III/0083 a III/0084 Sedlec, rekonstrukce komunikací - 2102

SO 102 - Rekonstrukce III/0083

Změnový list

Předmět Změny: Rozšíření sanací krajnic

Obrázek 1 Pohled na část vozovky, která měla být zahována

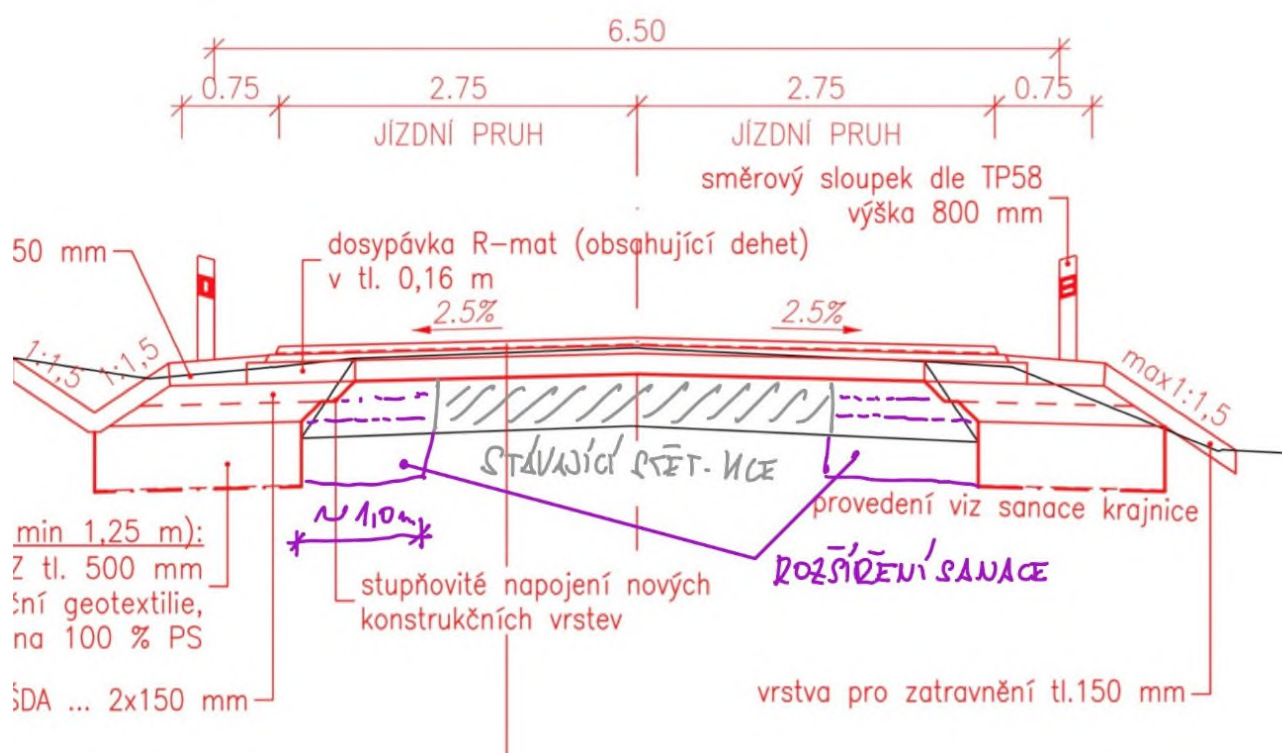
v průběhu provádění stavební prací na SO 101 byl zjištěn stav, který nebyl v PDPS předpokládán. Při odtěžování kraje silničního tělesa, které má projít kompletní stavební úpravou, bylo zjištěno, že část silničního tělesa, která měla být zachována, je založena na nevhodných materiálech (viz obr. č.1).

Konstrukce vozovky je v těchto místech tvořena jednou asfaltovou vrstvou a vrstvou penetračního makadamu o celkové tloušťce cca 16-20 cm. Jako podloží této subtilní konstrukce je již zemina. Po odstranění části tělesa v několika místech vyvěrala voda přímo z pod konstrukce vozovky.

Tento stav, kdy je v zachovávané části vozovky tato subtilní konstrukce, je cca 1 m od původní hrany vozovky směrem k ose komunikace. Dál se již nachází velmi stabilní část založená na štětové vrstvě. Situace je totožná pro obě strany komunikace.
